BOLLETTINO DI SERVIZIO – 01/NOVEMBRE 2010

SPN 405-605 **NUOVO TUBO DELL'ACQUA & RACCORDI**

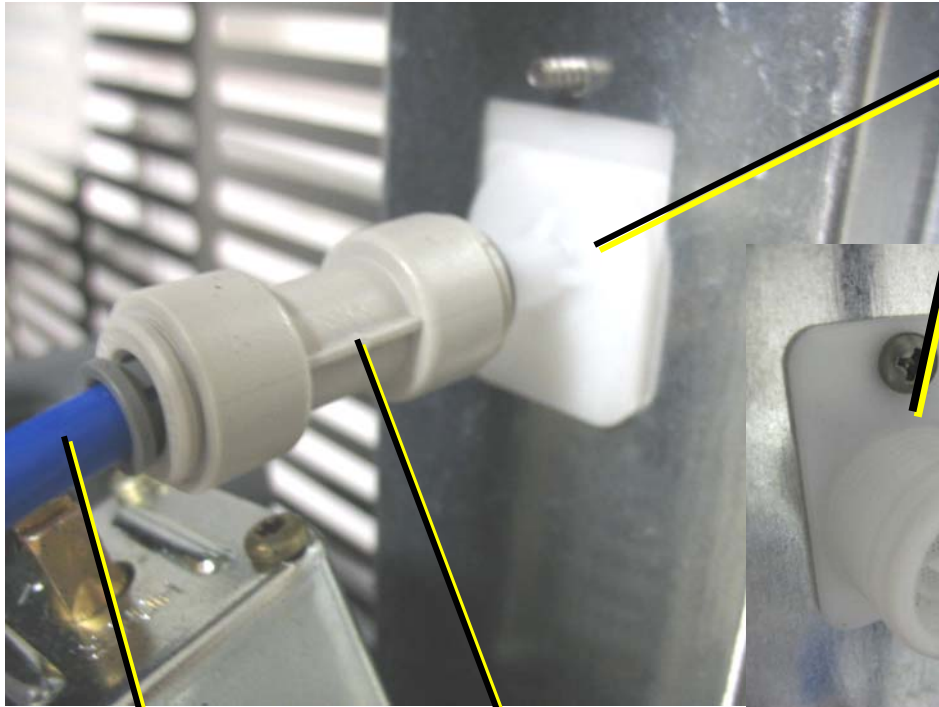
Dopo la modifica introdotta nei modelli SPN 125-255, ora anche nei modelli **SPN 405-605**, l'intero assieme tubo/raccordo di ingresso acqua è stato ridisegnato passando dal vecchio tubo in rame ad un tubo in nylon con attacco rapido "John Guest".

I nuovi componenti sono disponibili con i seguenti codici ricambi:

Codice	Descrizione
660956 00	Raccordo ingresso in plastica
651206 01	¼ Raccordo maschio
651206 02	¼ OD tubo in nylon (venduto a metri)
651224 04	¼ femmina – 5/16" connettore femmina
723107 02	¼ femmina Ugello in acciaio inox

come dettagliato nella pagina allegata.

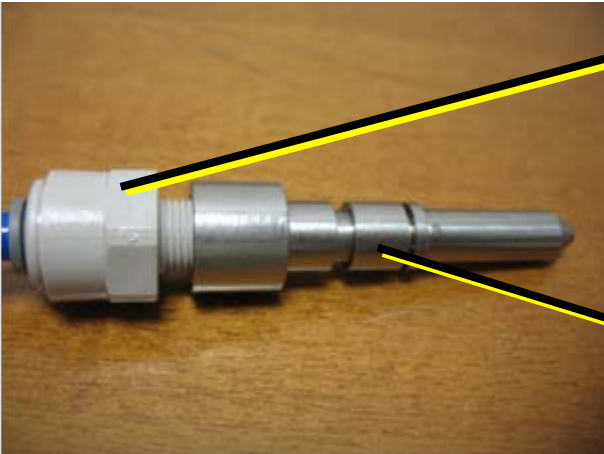
660956 00

651206 02

651224 04

651206 01

723107 02

651206 02
